AVIS DE L'AUTORITÉ ENVIRONNEMENTALE

relatif au projet de parc éolien de Biterne Sud, communes de Broons et d'Yvignac-La-Tour (22)
– dossier de demande d'autorisation unique déposé le 21 avril 2016 et complété le 20 mars 2017 –

Carte 3 : Le plan général d'implantation des éoliennes

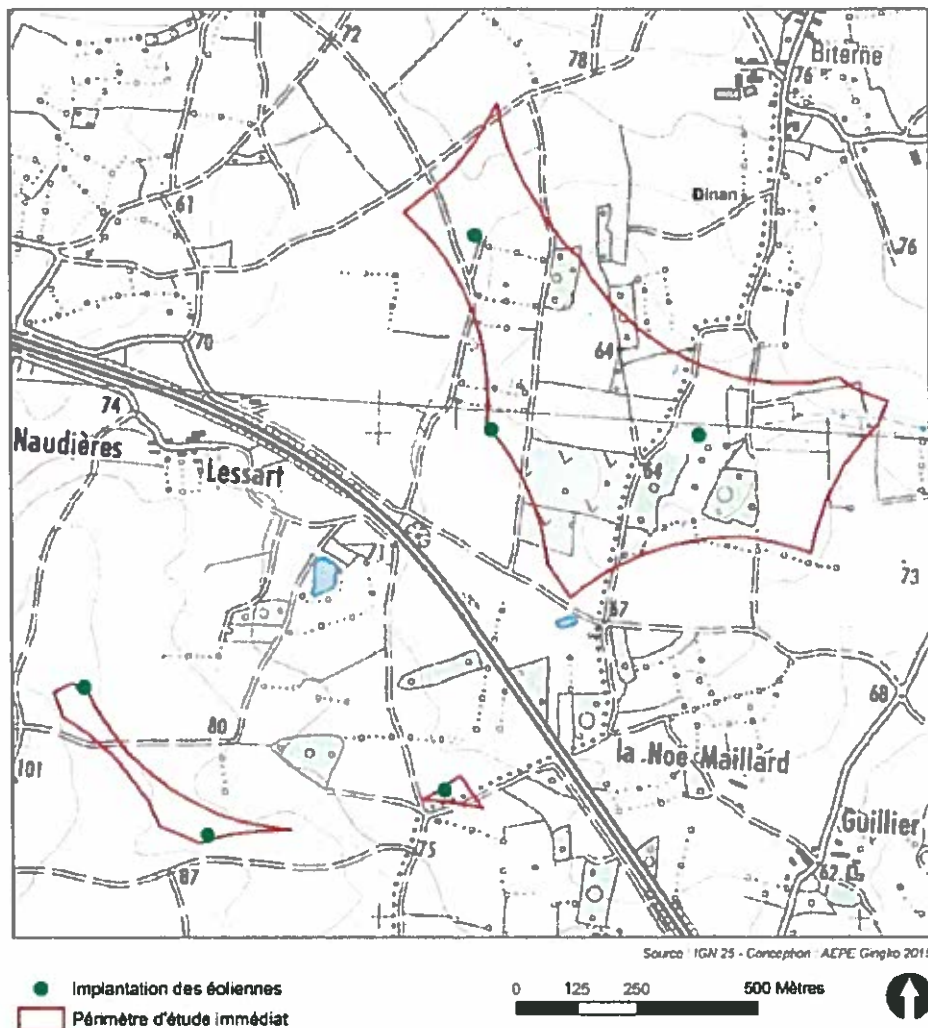
Le raccordement du parc et de son réseau électrique interne au poste-source permettant la distribution de l'énergie produite n'est pas présenté.

L'Ae recommande de préciser le tracé du raccordement du projet au poste-source afin de permettre son évaluation environnementale.
